ОТКРЫТОЕ АКЦИОНЕРНОЕ ОБЩЕСТВО
«РОССИЙСКИЕ ЖЕЛЕЗНЫЕ ДОРОГИ»
(ОАО «РЖД»)

ФИЛИАЛ
ИНСТИТУТ ПО ПРОЕКТИРОВАНИЮ
СИГНАЛИЗАЦИИ, ЦЕНТРАЛИЗАЦИИ,
СВЯЗИ И РАДИО
НА
ЖЕЛЕЗНОДОРОЖНОМ ТРАНСПОРТЕ
«ГИПРОТРАНССИГНАЛСВЯЗЬ»

УКАЗАНИЕ

[О кольцевой обвязке шин питания стативов]

Рисунок 1

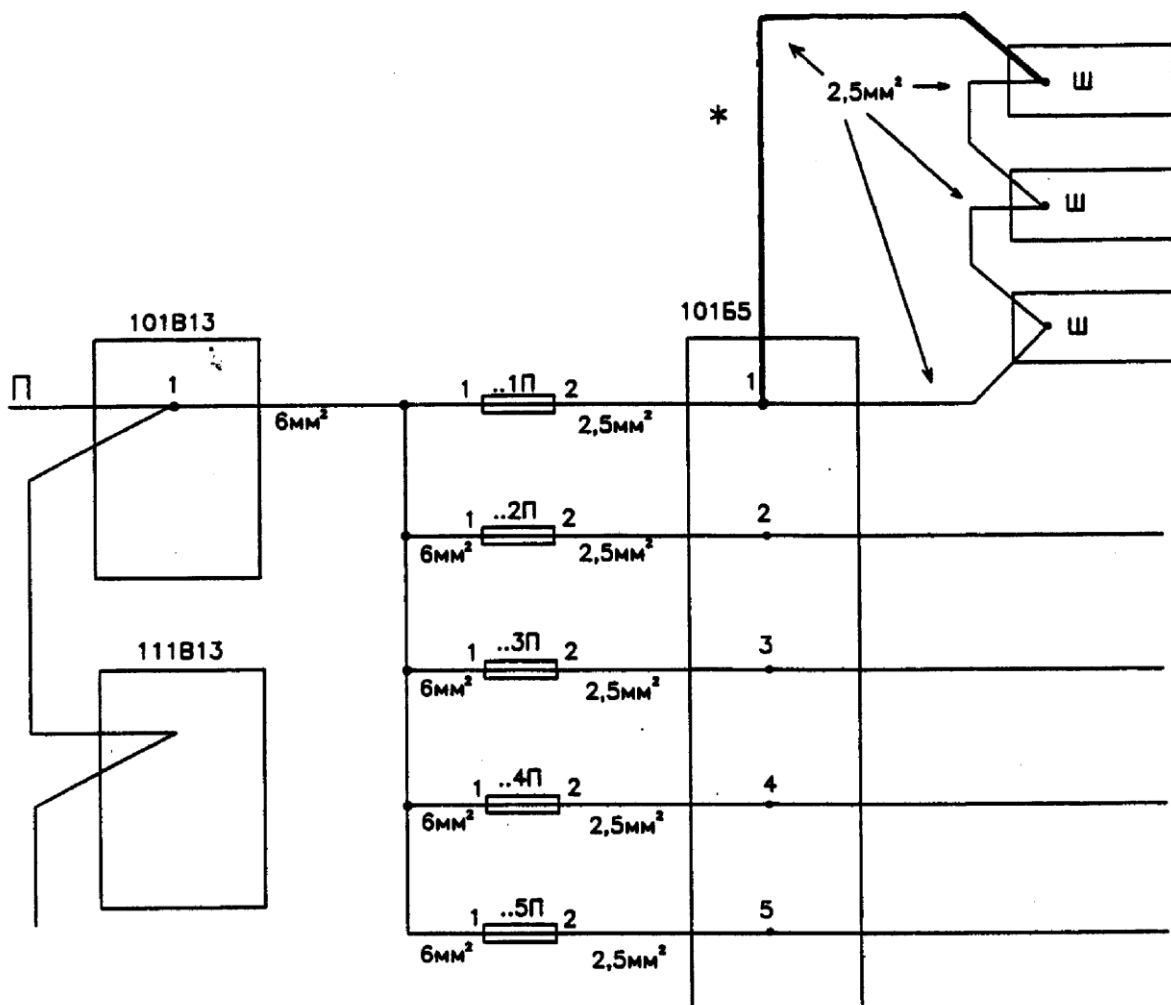
В соответствии с протоколом совещания в Департаменте автоматики и телемеханики № ЦПП-482/21 от 27 сентября 2005 г. дополнить рабочий проект АБТЦ участка Санкт-Петербург - Москва кольцевой обвязкой шин питания стативов с возможностью ее разъединения в случае необходимости.

На рисунке 1 показан вариант кольцевой обвязки шин питания применительно к листу 54 методических указаний И-104-80.

Провод от последней шины в "кольце" подсоединять с "внешней" стороны клеммной панели.

При монтаже стативов с использованием только верхних клемм обвязку питания выполнять аналогично.

Аналогично выполнять для полюса "М"

* При проверке правильности монтажа статива на заводе, производстве пуско-наладочных работ дополнительное соединение отключать
